JWD-T33 EV 普通充電用電気設備の施工ガイドライン 第3版第2刷 正誤表

本技術資料において誤りがございました。以下の様に訂正させていただきます。
訂正箇所は正誤欄にある下線部となります。

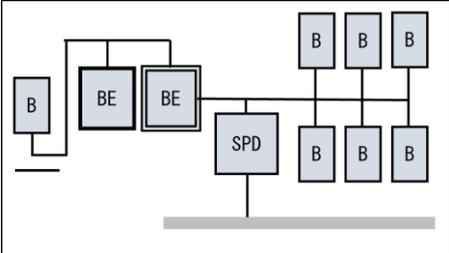
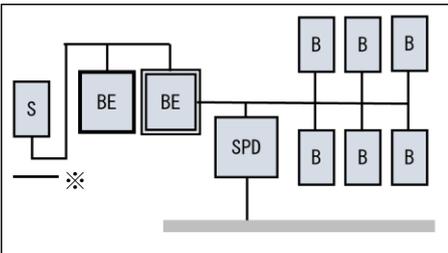
頁 60-22 表 5-4 ①E 配線図		 <p>※B を S (契約主開閉器^(※12)) に訂正</p>

誤	正
頁 60-22 表 5-4 ①F 配線図		<p>※B を S (契約主開閉器^(※12)) に訂正</p>
頁 60-25 表 5-5 ③B 配線図		<p>※B を BE (引込口装置) に訂正</p>
頁 60-30 ※22 2 行目 ※22 5 行目	現状では電力事業者との個別協議 所管する電力事業者との個別協議	現状では一般送配電事業者との個別協議 所管する一般送配電事業者との個別協議
頁 60-30 方式 A 配線図		<p>※D 種接地と 6kW EV 充電用スタンド間の接地接続線を追加</p>
